WOJEWÓDZKI SZPITAL SPECJALISTYCZNY
im. Najświętszej Maryi Panny
ul. Bialska 104/118, 42-200 Częstochowa
tel., fax +48 34 367 37 53, +48 34 367 36 74
Regon: 001281053, NIP: 573-22-99-604

dot. przetargu nieograniczonego:
[NA DOSTAWĘ IMPLANTÓW NEUROCHIRURGICZNYCH](#)
oznaczenie sprawy DAZ.26.067.15

WYJAŚNIENIA TREŚCI SIWZ

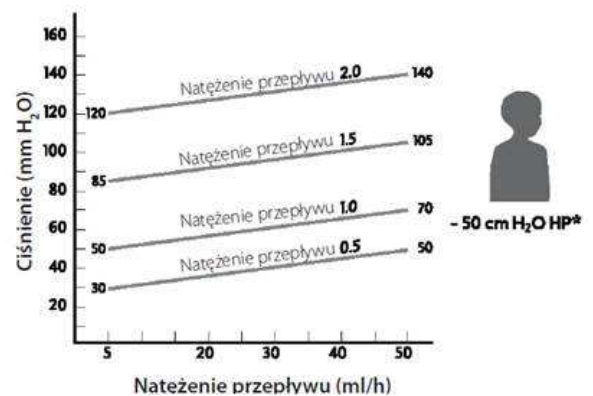
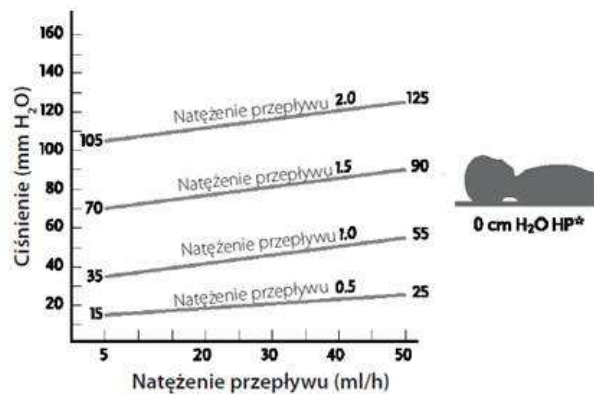
Pytanie nr 3: Czy Zamawiający wymaga zastawki komorowo-otrzewnowej (Burr Hole) z mechanizmem antysyfonowym, dostępnych z różnymi ciśnieniami otwarcia:

- Zastawka nisko- niskociśnieniowa z zakresem przepływu 15-50ml/h
- Zastawka niskociśnieniowa z zakresem przepływu 35-70ml/h
- Zastawka średnociśnieniowa z zakresem przepływu 70-105ml/h
- Zastawka wysokociśnieniowa z zakresem przepływu 105-140ml/h

Do wyboru przez Zamawiającego na etapie składania zamówienia?

Odpowiedź: Zamawiający dopuszcza zaoferowane zastawek niskociśnieniowych i średnociśnieniowych o parametrach jak w zapytaniu.

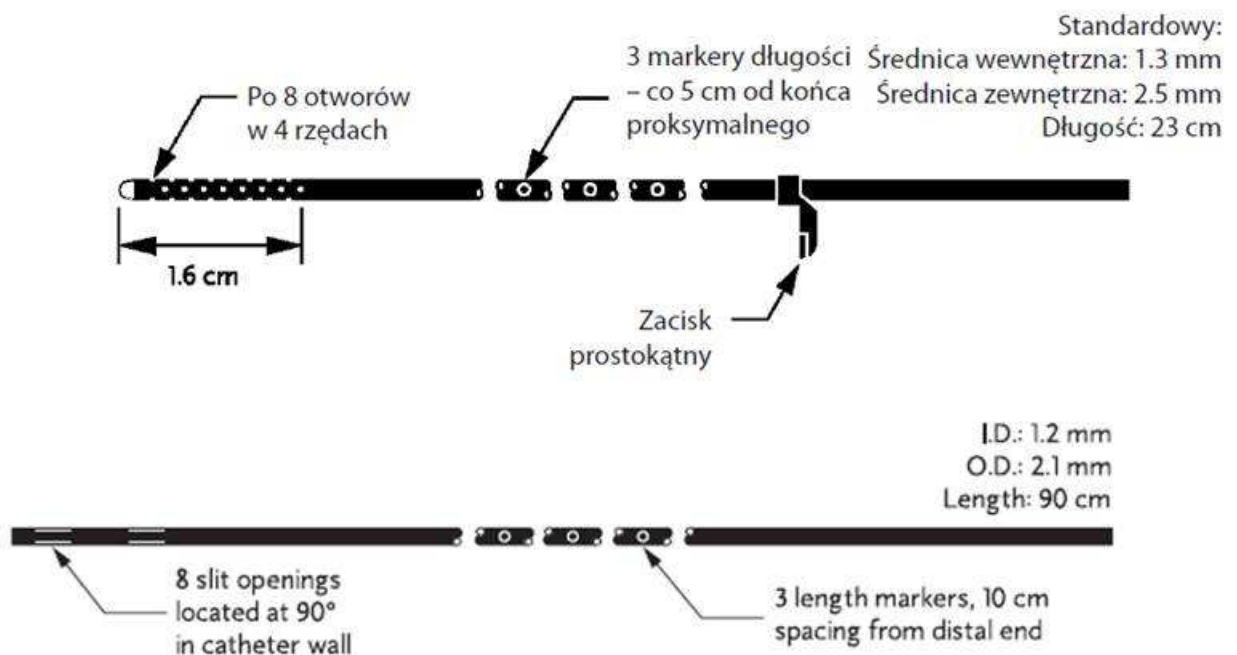
Pytanie nr 4: Czy Zamawiający wymaga zastawek wraz z kompatybilnym kompletem drenów (dren komorowy oraz dren otrzewnowy pakowane w osobne, sterylne opakowania) o następujących parametrach:

- dren komorowy długości 23cm z możliwością przycięcia do żądanej długości, średnica wew. 1,3mm, śr.zew. 2,5, z odcinkiem dystalnym 1,6cm z 4 rzędami po 8 otworów drenażowych każdy wraz z kolankiem zabezpieczającym przez niepożądanym zagięciem drenu.
- Dren otrzewnowy długości 90cm, o otwartym końcu ze szczelinami, średnica wew. 1,2mm, śr.zew. 2,1.

Odpowiedź: Zamawiający dopuszcza.
